# AUTORIDAD NACIONAL DE LICENCIAS AMBIENTALES

### RESOLUCIÓN

**POR LA CUAL SE OTORGA UNA LICENCIA AMBIENTAL Y SE TOMAN OTRAS DETERMINACIONES**

Que mediante Auto 1147 del 04 de abril de 2016, esta Autoridad inició el trámite administrativo de solicitud de Licencia Ambiental para el proyecto denominado "Construcción de las Unidades Funcionales UF1 y UF2 Vía Remedios – Alto de Dolores" el cual está localizado en los municipios de Remedios, Maceo, Vegachi, Yalí y Yolombó en el departamento de Antioquia, solicitado por la Sociedad Autopista Río Magdalena S.A.S., identificada con el N.I.T. 900788548-0.

Foto 2. Zonas de explotación de material de arrastre en tributarios Quebradas la Culebra y Mona.

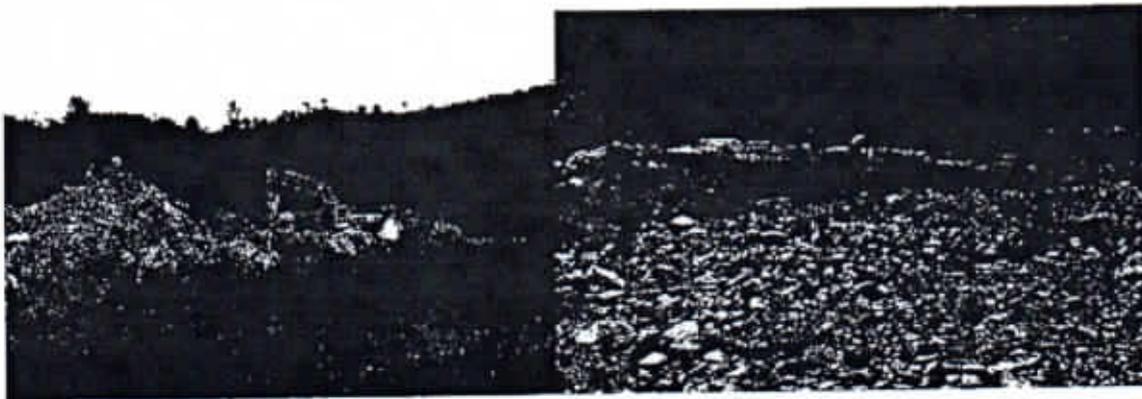
Al respecto, es importante mencionar que en la visita de evaluación se observaron áreas donde se realizan actividades de extracción minera de material de arrastre en corrientes de agua cerca al área para desarrollo de infraestructura del proyecto, como es el caso de una corriente tributaria de la Quebrada La Culebra, la cual pasa cerca al perímetro de la ZODME 1B de la UF1 a la altura del K70+300, al igual que en una de las corrientes tributarias de la Quebrada Mona, la cual pasa dentro del predio donde se proyecta emplazar las plantas de concreto y asfalto (Foto 2), no siendo las únicas áreas intervenidas por actividades mineras, ya que entre los K63+500 y K64+500 y K54+000 de la UF1 y el K26+400 de la UF2, se encuentran zonas intervenidas por actividades mineras.
